**AVIS RELATIF A LA PROTECTION
CONTRE LES EVENTUELS EFFETS NOCIFS ET NUISANCES
PROVOQUES PAR LES RAYONNEMENTS NON IONISANTS
GENERES PAR DES ANTENNES EMETTRICES STATIONNAIRES**

Commune : TROIS-PONTS - Exploitant : PROXIMUS

Référence exploitant : 80ANB_01

Rapport n° 1438 / 2023

Figure 1 : Vue en plan des lieux de séjour et des points de contrôle

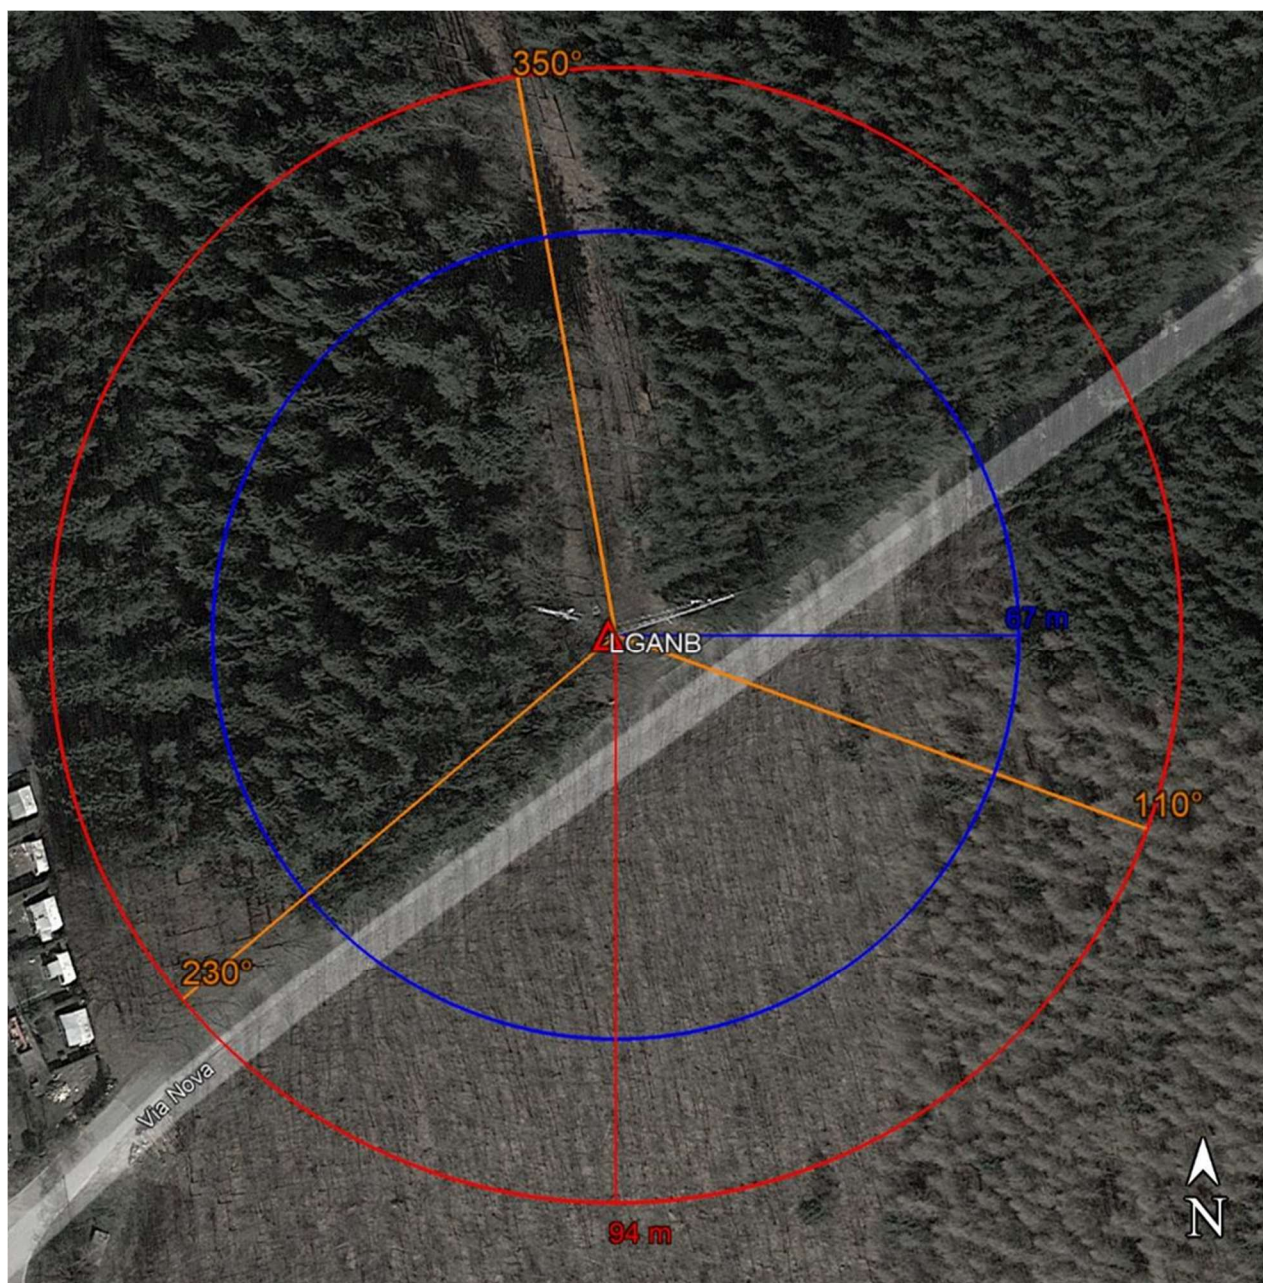
En ce qui concerne les antennes de l'installation mentionnées dans le tableau 1, la distance maximale à laquelle la limite pourrait être atteinte, à l'extérieur, est égale à 71,8 m. S'il n'y a pas de LS à une distance inférieure, les antennes respectent forcément la limite d'immission.

Dans le cas des LS situés à l'intérieur des bâtiments, une atténuation d'obstacle est prise en compte et il en résulte que la distance maximale à laquelle la limite pourrait être atteinte se réduit à 50,8 m.

Figure 2 : Vue en plan des installations d'antennes dans un rayon de 300 mètres autour de l'installation faisant l'objet de la demande d'avis

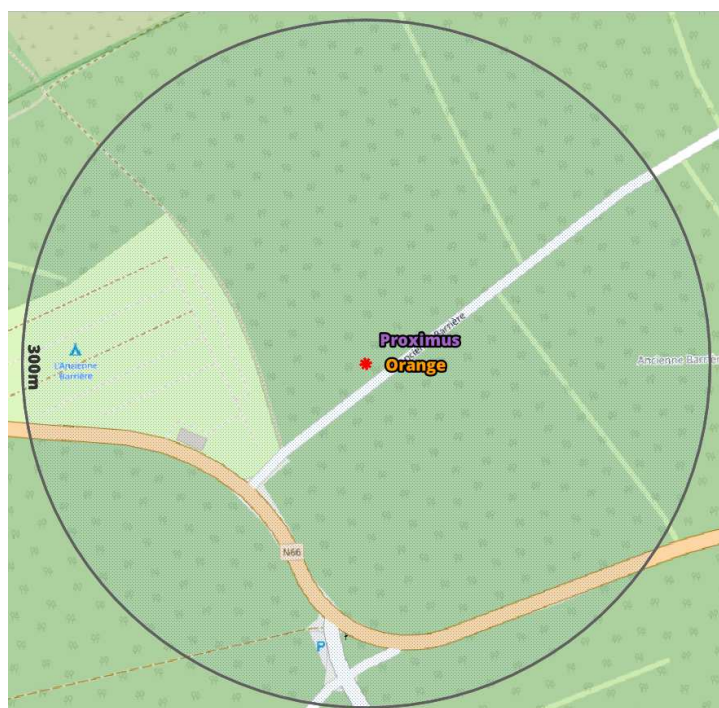
Compte tenu du nombre d'installations localisées dans la figure 2, il apparaît que l'intensité du rayonnement électromagnétique généré, dans les lieux de séjour situés à proximité de l'installation référencée dans le paragraphe 2, par l'ensemble des antennes émettrices stationnaires de l'ensemble des exploitants du même site d'antennes émettrices stationnaires respecte la limite fixée à l'article 4, § 2 du décret.
